改善箇所説明図

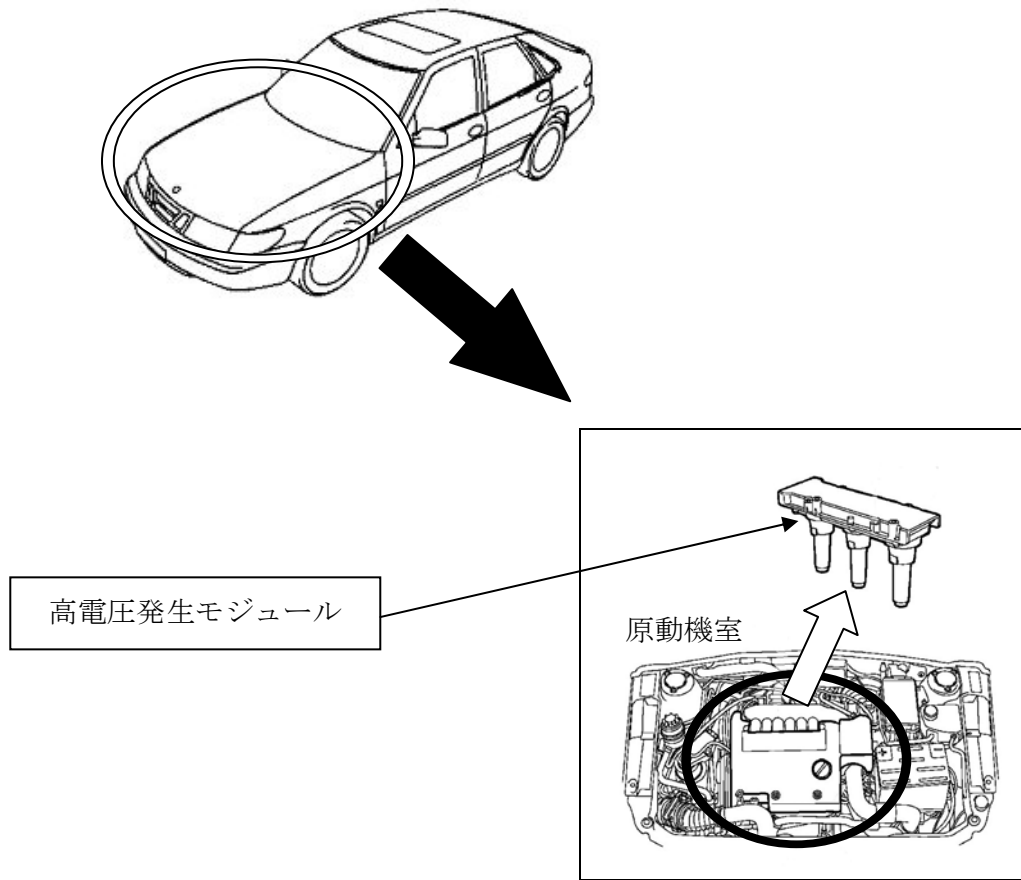
基準不適合発生箇所

点火装置において、高電圧発生モジュールのトランジスタの耐久性が不足しているため、電気負荷の繰り返しによりトランジスタが破損し、原動機が停止するおそれがある。

〈改善内容〉

全車両、当該高電圧発生モジュールを対策品と交換する。

識別方法：高電圧発生モジュールカバーに黄色ペイントを塗布。
